平成18年6月16日

島根原子力発電所2号機におけるウラン・プルトニウム 混合酸化物燃料の使用について

別 添

島根原子力発電所2号機における
ウラン・プルトニウム混合酸化物燃料の使用について

燃料集合体内の燃料棒配置（島根2号機的设计例）

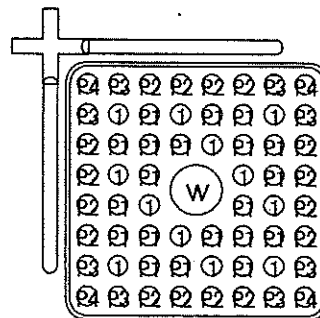
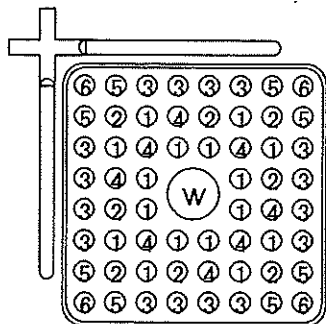
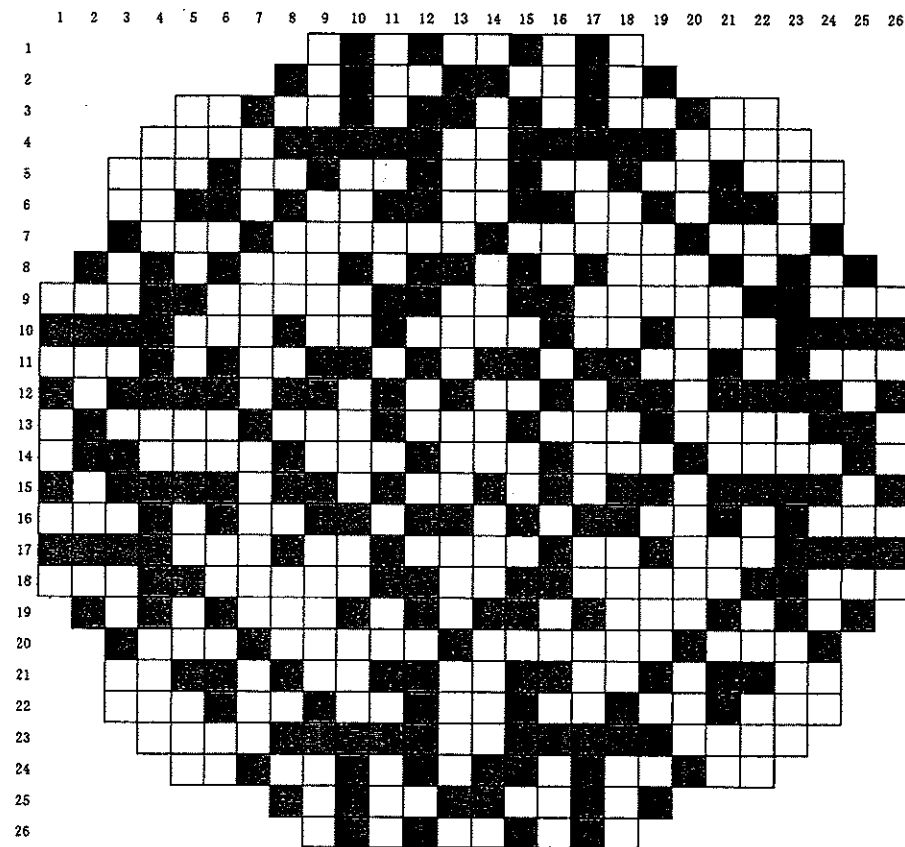
OMOX燃料では熱中性子による核分裂が起こりやすく、炉内出力分布に偏りが生じ、燃料が破損しやすくなるなど危険性が増加するとの意見に対する見解

- 燃料集合体の各燃料棒の出力はウラン燃料棒とMOX燃料棒を適切に配置することで、平坦化することができ、設計で対応できる。なお、*1反応度の燃焼に伴う変化はMOX燃料棒の方がウラン燃料棒より小さく、これは出力分布を平坦に設計しやすい方向である。
- 指摘の事項はプルサーマルの安全性上の問題であるが、原子力安全・保安院、原子力安全委員会において既にMOX燃料の炉心設計・燃料設計において一般的に留意すべき事項として検討済みのものであり、中国電力においても島根2号機のプルサーマル化に備えて設計検討が詳細に行われている。
なお、中国電力がプルサーマル実施のため国に島根2号機の設置許可変更を申請する際には、原子力安全・保安院および原子力安全委員会において、基本的な設計事項の妥当性、安全性を厳正に審査され、また、実際に運転開始前にも原子力安全・保安院により工事認可の審査が行われる。従って、本問題点の指摘には、充分対応して安全性が確保される。
- 中国電力の説明及び原子力安全委員会の見解(1/3MOX報告書)から、技術的な工夫によって原子炉の制御性は担保されると考えられる。

MOX燃料は、核分裂反応が増加する傾向があり、原子炉内の出力分布が不均一な状態になる可能性があるが、このことは原子力安全委員会などで既に検討されており、MOX燃料を適正に配置することで対応できるとされている。また、実際の炉心設計、燃料設計は、原子力安全委員会などが行う安全審査で安全が確認される。従って、ウラン燃料と同等の炉心設計が可能であり、安全性は確保できると考えられる。

-
- ①ウラン燃料や減速材に隣接したMOX燃料は、核分裂反応が増加する傾向があり、原子炉内の出力分布が不均一な状態になる可能性がある。
 - ②「1/3MOX報告書」では、従来の設計手法をMOX燃料装荷炉心の設計評価に適用することは妥当であり、ウラン燃料炉心と同等の出力分布を有する炉心設計は可能であることが示されている。
 - ③中国電力の計画では、プルトニウム含有率の低い燃料棒を燃料集合体の周辺部に配置するなど、燃料集合体内の燃料棒配置を工夫し、発熱分布が平坦になるよう燃料設計を行うこととしている。
 - ④また、炉心内の燃料集合体の配置についても、MOX燃料集合体を適切に配置することにより出力分布の平坦化を図ることとしている。
 - ⑤国の安全審査では、想定される出力分布を前提に評価し、燃料が安全であるかどうかを確認される。
 - ⑥以上のことから、MOX燃料を採用しても、ウラン燃料と同等の安全性は確保できると考えられる。

原子炉スクラムの機能（島根2号機の解析例）

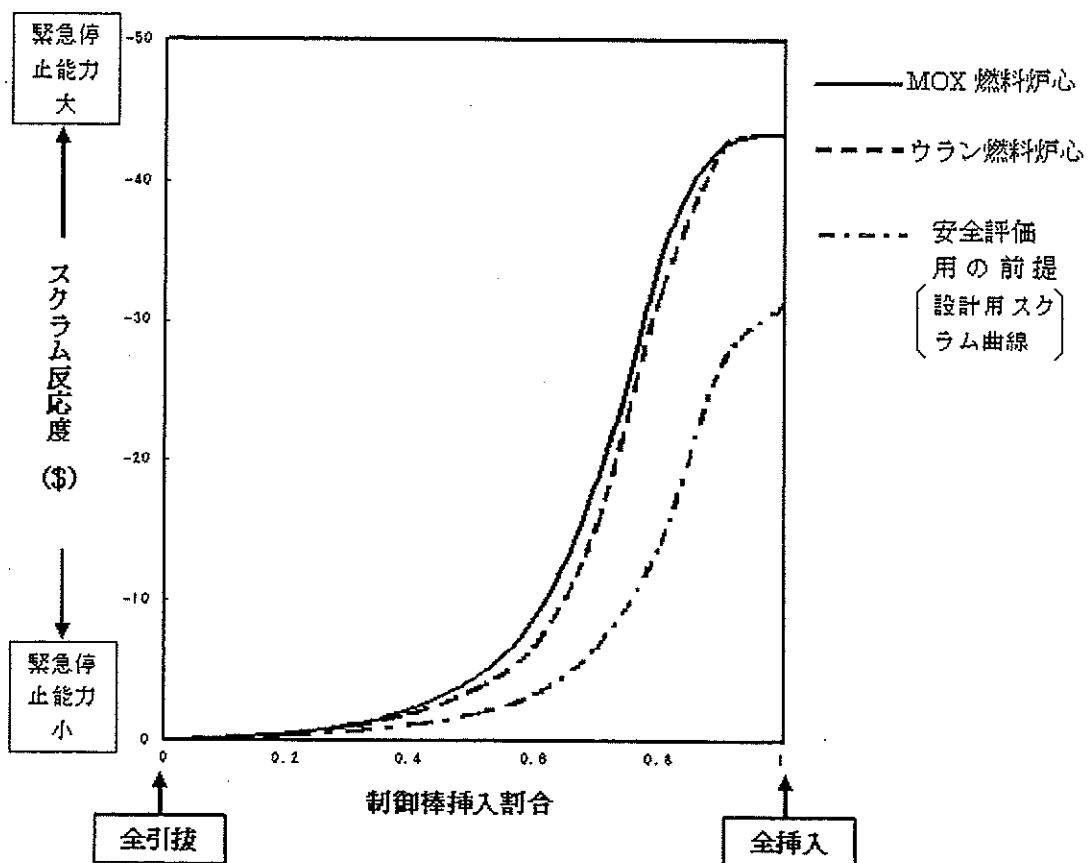
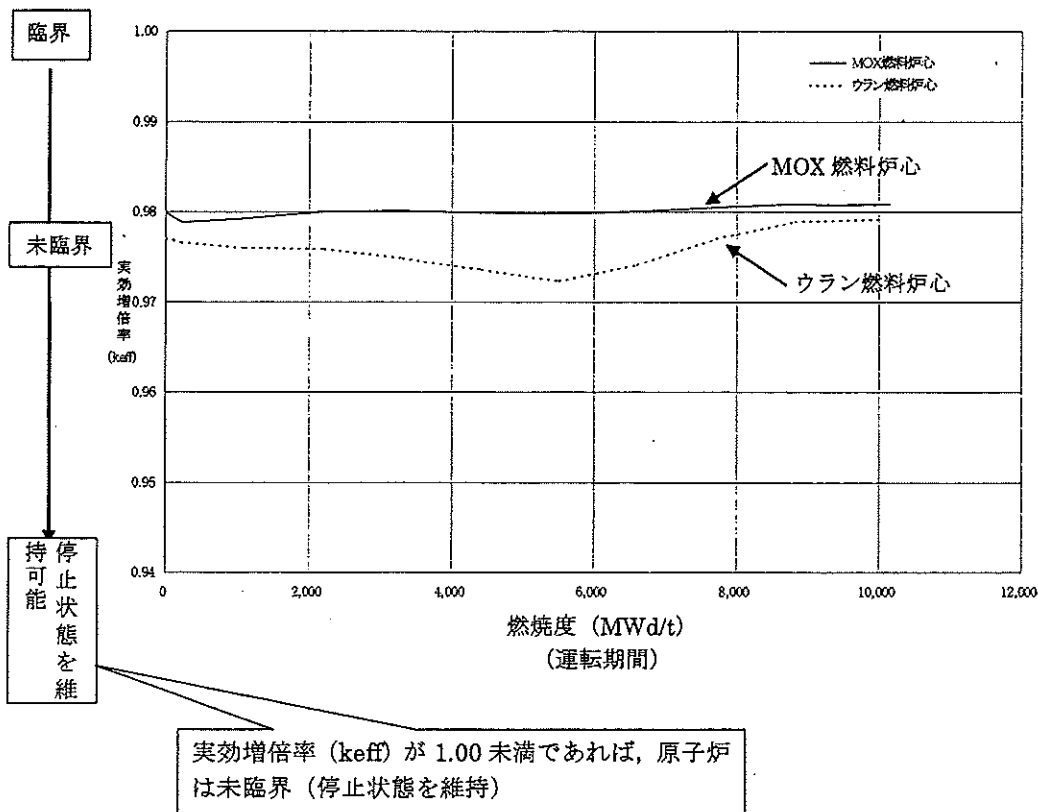
○プルトニウムはウランより中性子を吸収しやすいため、制御棒の効きが低下し、安全余裕が削られるとの意見に対する見解

- MOX燃料の炉心は自転停止（スクラム）反応度投入の効果が早くあらわれるので、緊急停止能力はウラン燃料の炉心より高くなる。
原子炉の停止時の未臨界度はMOX燃料炉心がウラン燃料炉心より若干少なくなるが、停止に必要なマージンに比べてその差は小さい。
- 制御棒の熱中性子吸収能力自体がもともと十分に大きいから、ウラン燃料とMOX燃料の吸収能力の違いは、制御棒の効きに大きな影響を与えない。
- 中国電力からの提出資料は、原子力安全委員会の見解を裏付けるものであり、とくにMOX燃料になったからといって従来のウラン燃料の場合と大差はないので問題にすることはない。
なお、実際の島根2号機のプルサーマル化においては、原子力安全・保安院および原子力安全委員会の安全審査、使用前検査でその安全性を確認される。

MOX燃料を装荷した原子炉では、制御棒の効きが低下する傾向にあるが、制御棒の制御能力自体がもともと十分に大きいため、ウラン燃料と同様に原子炉を安全に停止できると考えられる。

- ①原子炉を緊急停止する能力は、MOX燃料装荷炉心の方が自動停止（スクラム）の効果が早く現れるため、ウラン燃料炉心より高くなる。
- ②原子炉の停止状態を維持する能力は、ウラン燃料炉心と比べて若干下がるが、停止に必要な余裕に比べてその差は小さい。
- ③安全審査では、余裕をもって原子炉が停止できるかどうかを確認される。
- ④実際にMOX燃料が装荷された炉心において確実に原子炉が停止できることを国の使用前検査で確認される。
- ⑤フランス電力公社から「運転開始後の物理試験では、ホウ素濃度、温度効

原子炉圧力の上昇が最も大きくなると想定される事象（島根2号機の解析例）

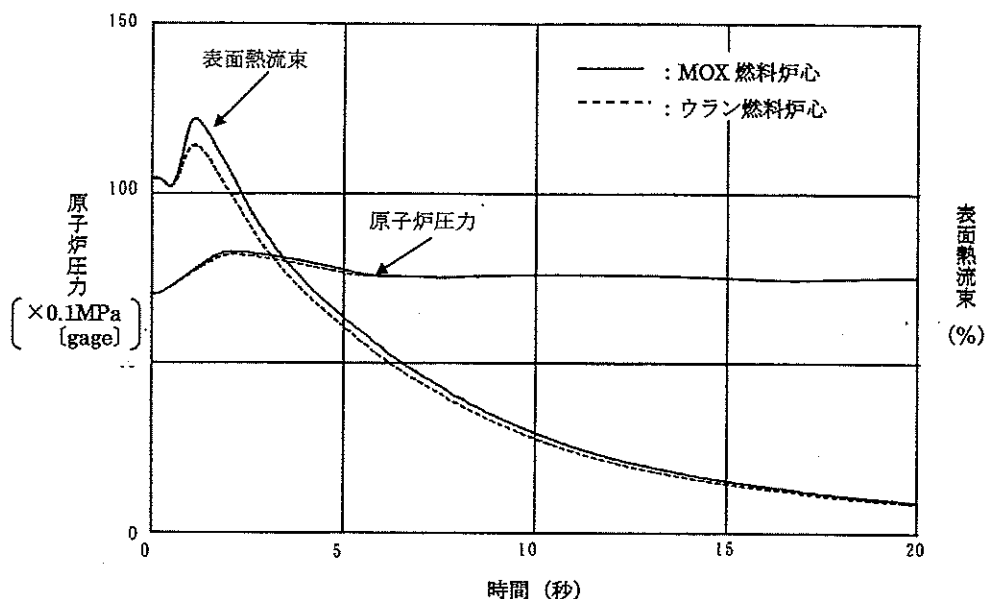
○「燃料中のプルトニウムが多くなると、原子炉出力が変動したときに出力を元に戻そうとする作用が大きくなる。しかし、何らかの原因で原子炉の圧力が高くなったり冷却水の温度が低くなったりすると、逆に出力が急に大きくなり危険性が増す。」との意見に対する見解

○MOX燃料装荷炉心はウラン燃料炉心より*¹ドップラー反応度係数、*²ボイド反応度係数とも負の値で大きい値になる。自己制御性があることは、MOX燃料炉心もウラン燃料炉心も同様である。

タービン負荷喪失時にはタービンへの蒸気が遮断されるので、原子炉が加圧されるが、負荷の喪失を検知して、原子炉は自動停止されるので、出力の上昇は許容範囲である。なお、ドップラー反応度係数、ボイド反応度係数が負で大きくなるために、ウラン燃料炉心よりMOX燃料炉心では圧力低下、温度上昇型の事象のように楽になるものもある。具体的には国の安全審査で評価される。

MOX燃料を装荷すると、原子炉圧力が上昇した時に出力がさらに上昇する傾向が強くなるが、制御棒による緊急停止能力はウラン燃料と同等以上であり、安全に原子炉を停止することができると考えられる。

-
- ①原子炉では出力が上昇すると、炉心内の水が沸騰することにより減速材である水の密度が低下して中性子が減速されにくくなり、熱中性子の割合が減少する。その結果、核分裂反応が抑制され、出力上昇が自動的に抑制される性質がある。（原子炉の自己制御性）
 - ②この自己制御性に関しては、ウラン燃料のみを使用した場合よりもMOX燃料を使用したときの方が強く、安全上有利である。
 - ③一方で、何らかの原因で原子炉圧力が高まるような場合には、原子炉内のボイド（泡）が潰れることによって水の密度が上昇し、自ら出力を上昇させる性質が強まる。
 - ④原子炉の圧力が設定値になると、原子炉は緊急停止（スクラム）するが、この緊急停止能力は、ウラン燃料炉心と同等以上であり、より早く原子炉を停止することが出来る。
 - ⑤なお、原子力安全委員会は、最小限界出力比の運転制限値の変更の可能性に言及しているが、このことについては、次のとおりである。
 - ・プルサーマルの安全審査が終了している福島第1発電所3号機及び柏崎刈羽3号機の安全審査結果によると、最小限界出力比の運転制限値はウラン燃料炉心と比べてやや高めに設定されている。
 - ・島根原子力発電所においても、このような特性を考慮した解析が行われ、運転制限値の評価や必要な措置が適切になされているかについては、国の安全審査等で確認される。

ペレット中心温度(島根2号機の解析例)

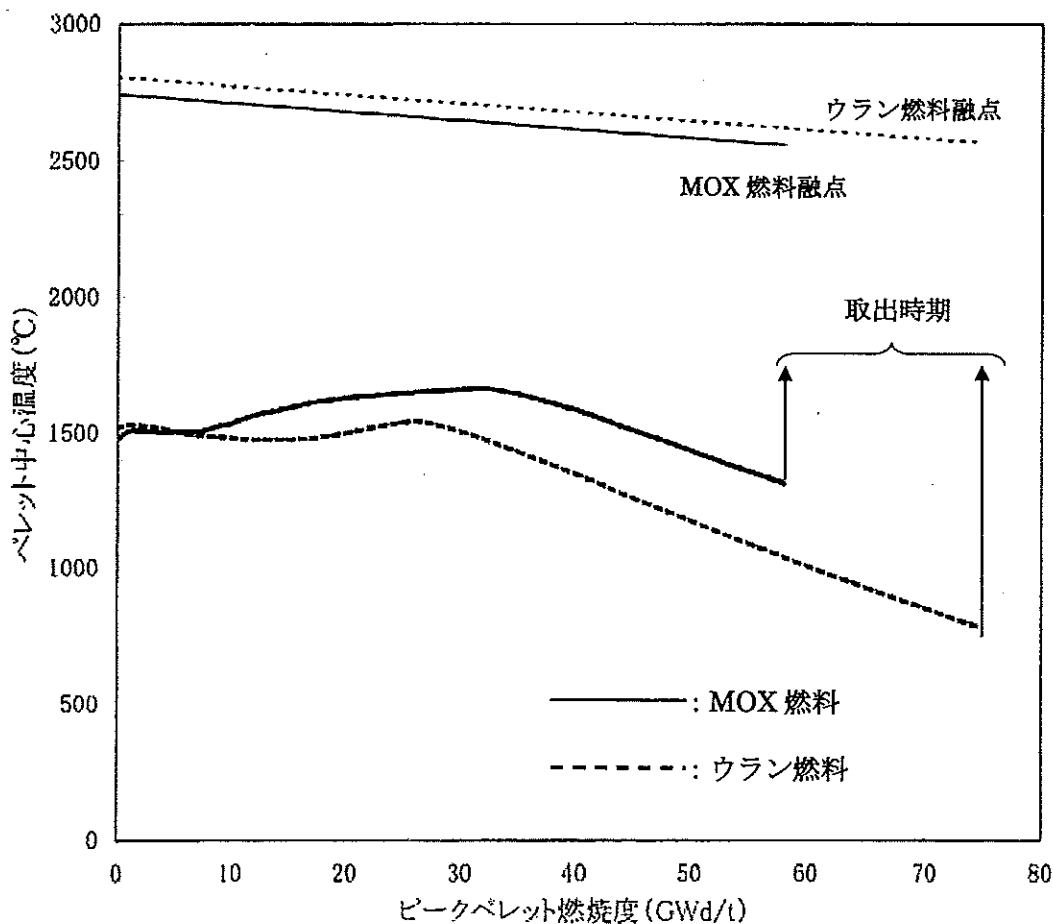
- 「MOX燃料はウラン燃料より融点（溶け出す温度）が数十℃低い。
また、MOX燃料は熱伝導率（熱の伝わりやすさ）が約5%小さくなる。
それだけ熱を伝えにくく、燃料温度が上がりやすくなる。温度が高ければFPガス（核分裂性ガス）の放出率も上がり、安全余裕が削られる。」との意見に対する見解

- 設計上の余裕に比べて融点や熱伝導特性の差は小さく、安全上の問題につながるものではない。
- MOX燃料の融点や熱伝導度特性は既に周知のものであり、そのことが直ちに燃料安全上の問題につながるものではないことを、中国電力の説明および原子力原子力安全委員会の見解で示されている。なお、国による安全審査では、通常運転時や異常時における燃料被覆管の健全性が確保できることを厳正にチェ

プルトニウムの含有率が高くなると、燃料の融点が下がり、熱伝導率も下がる傾向にあるが、それらの特質は十分把握されており、その変化は設計安全余裕に対して十分小さいことから、MOX燃料の健全性は確保できると考えられる。

①プルトニウムの含有率が高くなると、燃料の融点が下がるが、その温度低下は、2800℃が数十℃下がる程度である。

②また、熱伝導率が低下し燃料温度が高くなる傾向にあるが、このMOX燃料の特質も十分把握されており、これを考慮しても燃料中心温度は千数百℃であり、融点に対して十分な余裕があると考えられる。

燃料棒内圧(島根2号機の解析例)

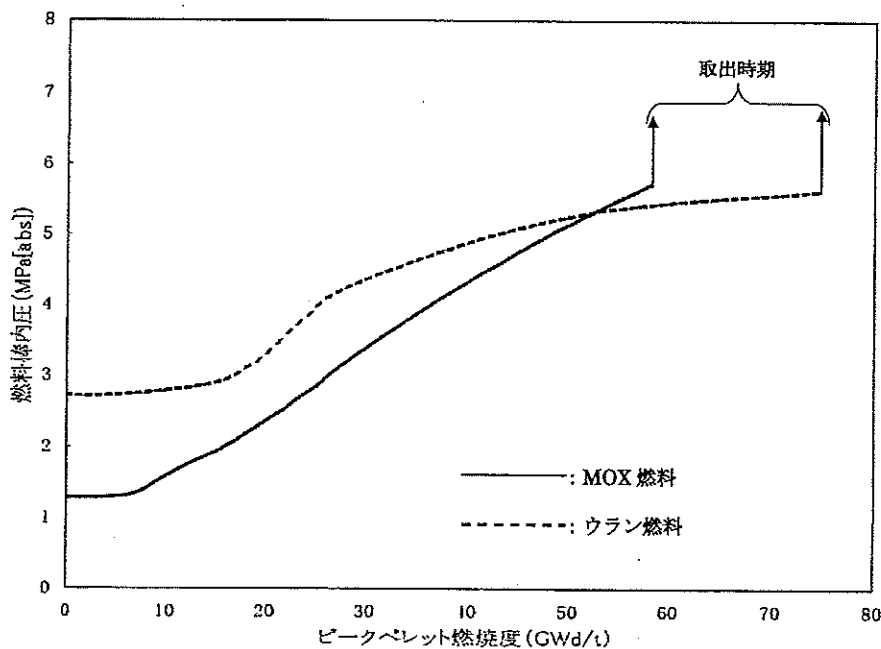
- 「MOX燃料は、ウラン燃料よりFPガス(核分裂生成ガス)が多く出やすい。プルトニウムスポット(プルトニウムのかたまり)の形成が、ウラン燃料よりMOX燃料でFPガスをより多く放出する主要原因と考えられており、燃料が破損しやすくなる。」との意見に対する見解

- FPガス放出量の差は設計で対応できる。具体的には国の安全審査で確認される。
- FPガスの放出率が高くなっても、燃料被覆管のガス溜めを大きくし、燃料棒の内圧が高くなりすぎないように設計されているので問題ない。
- MOX燃料の研究段階では、ウランとプルトニウムの不均一な混合でプルトニ

ウムスポットは問題にされたが、MOX燃料の製作技術が向上している。MOX燃料のFPガス放出率はウラン燃料に比して大きくなることは既知であり、島根2号機のMOX燃料設計でもFPガスプレナムの体積を大きくして燃料内圧が高くなるように対応している。原子力安全・保安院および原子力安全委員会による安全審査では、安全上問題ない範囲に抑えられるかどうかを確認するとしている。

MOX燃料は、FPガスの発生量がウラン燃料より多くなる傾向があるが、その特質は十分把握されており、ガス溜め容積を大きくするなど、適切に設計に反映される。また、その設計が妥当であることは安全審査で確認されることから、燃料棒の健全性はウラン燃料と同様に確保されと考えられる。

- ①中国電力の設計では、この特質を考慮してMOX燃料棒内の空間（ガス溜め）の体積をウラン燃料棒より増加させた設計となっている。
- ②また、燃焼度をウラン燃料より低く設定しており、結果的に核分裂生成ガスの発生量を少なくすることが出来る。
- ③中国電力の設計が妥当であるかどうかは、原子力安全・保安院及び原子力安全委員会の安全審査で確認される。
- ④以上のことから、MOX燃料棒の健全性は、ウラン燃料と同様に確保できると考えられる。

各国の軽水炉におけるMOX燃料の使用実績

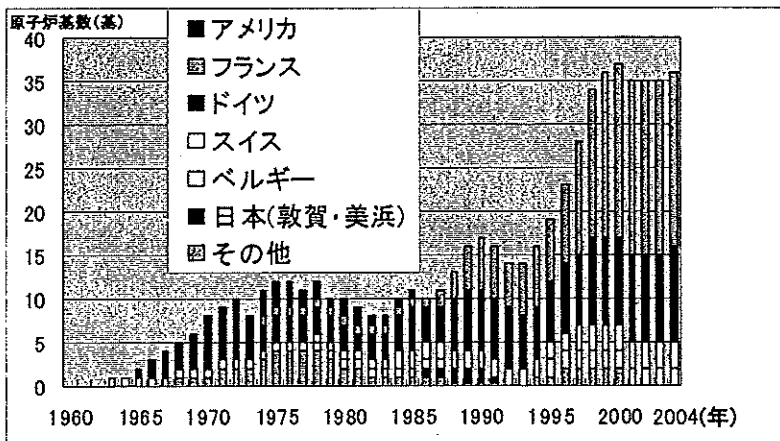
○MOX燃料の使用実績に対する見解

- 世界及び我が国におけるMOX燃料使用の実績から導入には全く問題はない。
 - 実績は国内でも実証試験で確認されており、問題ない。
 - 海外実績では40年以上に亘る実績もあり、我が国においては電力事業において海外炉、国内炉で少数燃料棒の炉内照射実験で燃料健全性確認の実績がある以外に、新型転換炉ふげん用のMOX燃料の豊富な実績がある。
- なお、高速炉でもMOX燃料を用いることから、我が国では高速実験炉常陽においてMOX燃料の照射実績のデータが蓄積されている。

MOX燃料は海外も含めると相当数の使用実績があり、特段の問題はないものと考えられる。また、BWRにおける実績も同様である。

-
- ①国内においては、美浜、敦賀での少数体実証試験や新型転換炉「ふげん」における実績がある。
 - ②世界でも、10ヶ国で40年以上にわたるMOX燃料の使用実績がある。
(累積装荷体数：約4,900体：2004年12月末)
 - ③BWRでの使用実績は、我が国を含め、世界7ヶ国、14基の原子力発電所で、2004年12月末現在で約940体の実績がある。
 - ④原子力安全委員会では、これまでの実績から安全上の問題点は特に見い出されておらず、その基本的な技術は確立しているものと判断する、としている。
 - ⑤フランス電力公社から「これまでの17年間の運転、180炉年の経験から、MOX燃料は90万kWクラスのプラントにおいて、ウラン燃料に等しい信頼性があると考えている。なお、これまで4体のMOX燃料集合体で漏洩があったが、これは外部の異物からの影響によるものであり、現在は解決している。MOX燃料の漏洩率は0.1%である。」との説明を受けている。また、OECD/NEAのデュジャダン氏から「軽水炉でのMOX燃料使用は、加圧水型や沸騰水型の原子炉で十分商業利用ベースになっている。」との説明を受けている。(注4)
